改善箇所説明図

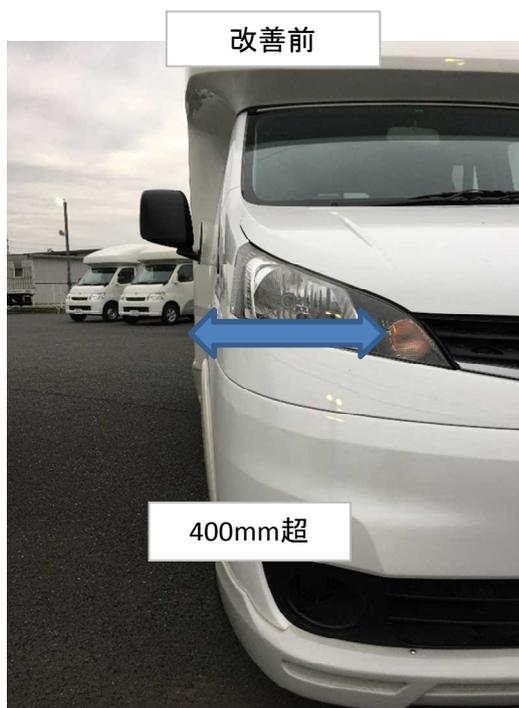
不具合の内容

キャンピング車において、前面方向指示器の取り付け位置が不適切なため、道路運送車両の保安基準第41条(方向指示器の照明部の最外縁が自動車の最外側から400mm以内となるよう取り付け)の基準に適合しない。

改善の内容

全車両、フロントバンパーを加工し、方向指示器の取り付け位置を変更する。

識別: 外観上、容易に識別ができるため、特別な識別の追加は行わない。
